Słubice, 29 lutego 2024 r.

ZP.271.7.2024.PG

dotyczy: postępowania o udzielenie zamówienia publicznego pn. „Budowa oświetlenia drogowego na Osiedlu Krasińskiego w Słubicach”.

Pytanie 6.

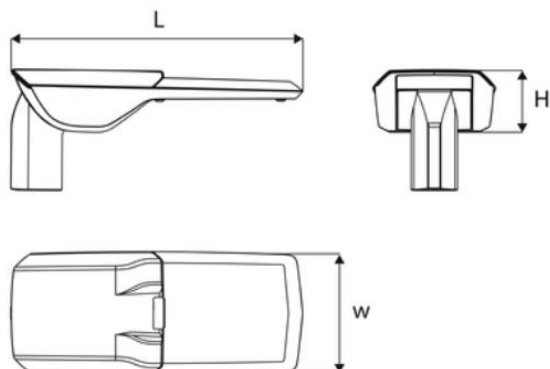
Prosimy o potwierdzenie, że Zamawiający zaakceptuje oprawy o poniższych gabarytach:

Wymiary [mm]
L W H
470 200 100

Zamawiający dopuszcza oprawę drogową o wymiarach jak wskazano w pytaniu.
